リコール届出一覧表

リコール届出日：平成22年4月15日

リコール届出番号	2503	リコール開始日	平成22年4月16日
届出者の氏名又は名称	マツダ株式会社 代表取締役社長 山内 孝	問い合わせ先：マツダ（株）コールセンター TEL 0120-386-919	
不具合の部位（部品名）	動力伝達装置（オイルホース）		
基準不適合状態にあると認める構造、装置又は性能の状況及びその原因	ラジエーターのシュラウドパネルに設定した、組立時のラジエーター傷付き防止用ガイドの形状が不適切なため、オートマチックトランスミッションのオイルホースと干渉している。そのため、未舗装路等の悪路を長期間走行すると、当該ホースが磨耗し、最悪の場合、オイルが漏れて警告灯が点灯し走行できなくなるおそれがある。		
改善措置の内容	全車両、当該ガイドを切除するとともに、オイルホースを点検し、損傷しているものは損傷状態に応じて、プロテクターを追加する、又は当該ホースを新品に交換する。		
不具合件数	0件	事故の有無	無し
発見の動機	海外市場からの情報による。		
自動車使用者及び自動車分解整備事業者に周知させるための措置	・使用者：ダイレクトメール等で通知する。 ・自動車分解整備事業者：日整連発行の機関誌に掲載する。 ・改善実施済車には、運転者席側ドア開口部のドアストライカー付近に No. 2503のステッカーを貼付する。

改善箇所説明図

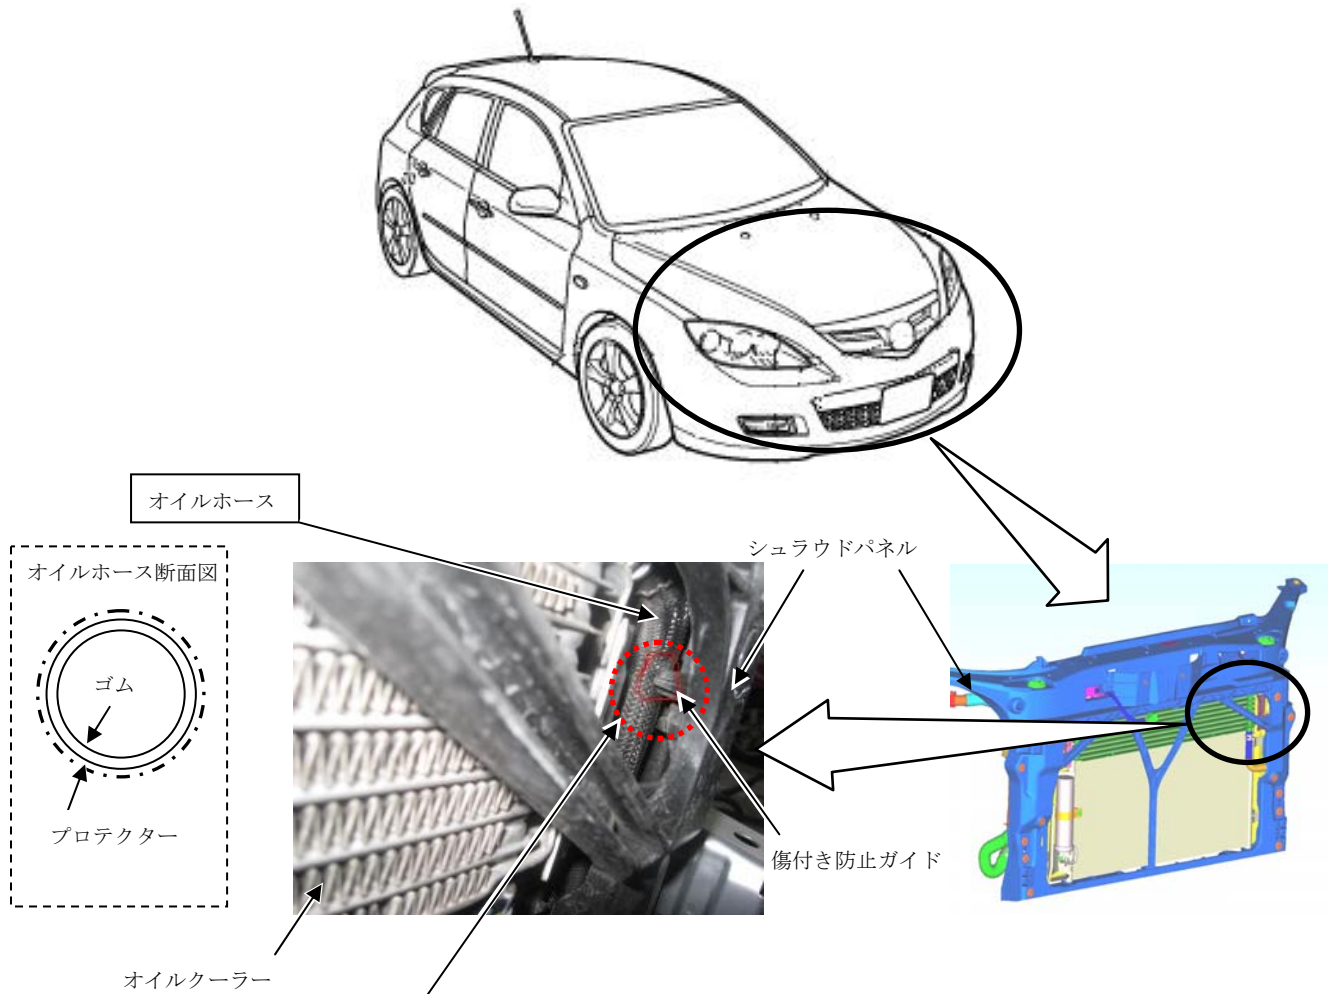
基準不適合発生箇所

ラジエーターのシュラウドパネルに設定した、組立時のラジエーター傷付き防止用ガイドの形状が不適切なため、オートマチックトランスミッションのオイルホースと干渉している。そのため、未舗装路等の悪路を長期間走行すると、当該ホースが磨耗し、最悪の場合、オイルが漏れて警告灯が点灯し走行できなくなるおそれがある。

改善の内容

全車両、当該ガイドを切除するとともに、オイルホースを点検し、損傷しているものは損傷状態に応じて、プロテクターを追加する、又は当該ホースを新品に交換する。

識別：左フロント・サスペンション取付け部のストラット・プレートに、黄色ペイントを塗布する。
